PREAMBULE

SECURISATION DES PASSAGES A NIVEAU

Etude de la solution proposée de fermeture du Passage à niveau (PN) de St André 2019

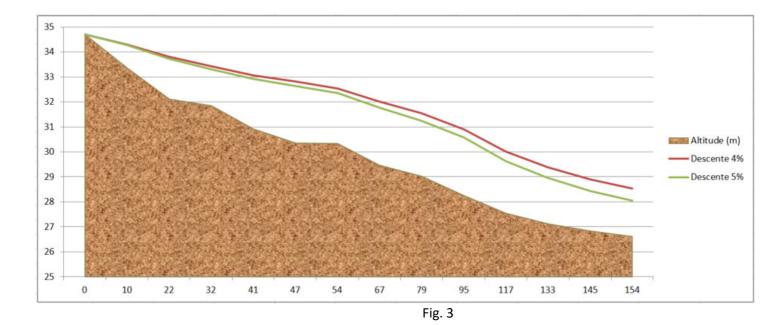
L'adaptation du profil de la traverse du chemin de fer en prenant en compte les contraintes des bus Mercedes Citaro et du règlement de la voirie 2006 (Chap III article 17 ^(*)), nécessiterait soit de remonter le niveau du boulevard Cauvet (Fig 3) soit de descendre le niveau de la rue Condorcet (Fig 4).

Cette première solution aurait un impact sur les ouvertures (entrées charretières, portes, fenêtres) de l'ensemble des habitations de la rue (variation entre 1m et 2m50). Elle aurait aussi un impact sur le jonction Cauvet / D4 car il faudrait remonter la voie ferrée de prêt de 2M pour pouvoir réaliser le pont rail.

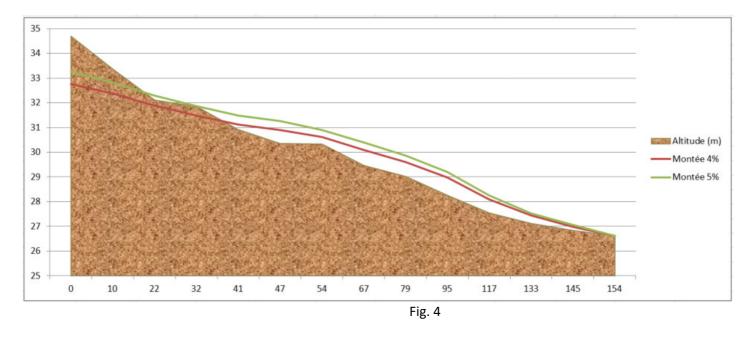
Cette deuxième solution permet de déplacer l'impact sur la jonction Cauvet / D4 vers la jonction Condorcet / Traverse du chemin de fer. Les impacts sur les ouvertures (entrées charretières, portes, fenêtres) de l'ensemble des habitations de la rue (variation entre -1m50 et 1m) seraient toujours présent

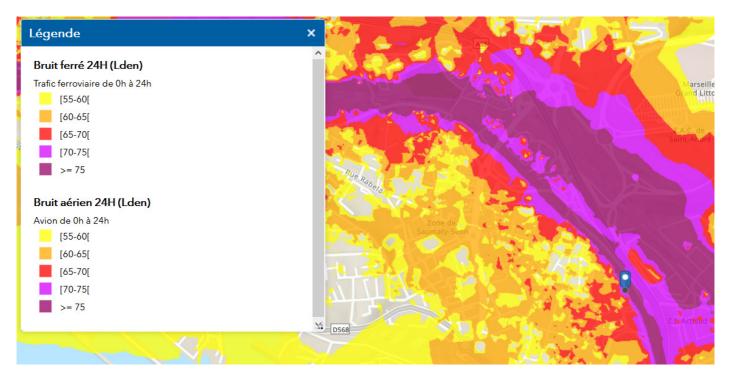
Le projet met en avant une adaptation de la desserte des transports en commun du quartier de Saint André avec notamment une adaptation des véhicules de transport en commun aux gabarits de la voirie

- => Ces suppositions dépassent le périmètre du projet LNPCA et ne sont pas faites en concertation avec la métropole. Elles ne peuvent pas être considérées comme un engagement de la métropole et être prises en compte dans les évaluations du désenclavement du quartier.
- 2. Scénarios proposés
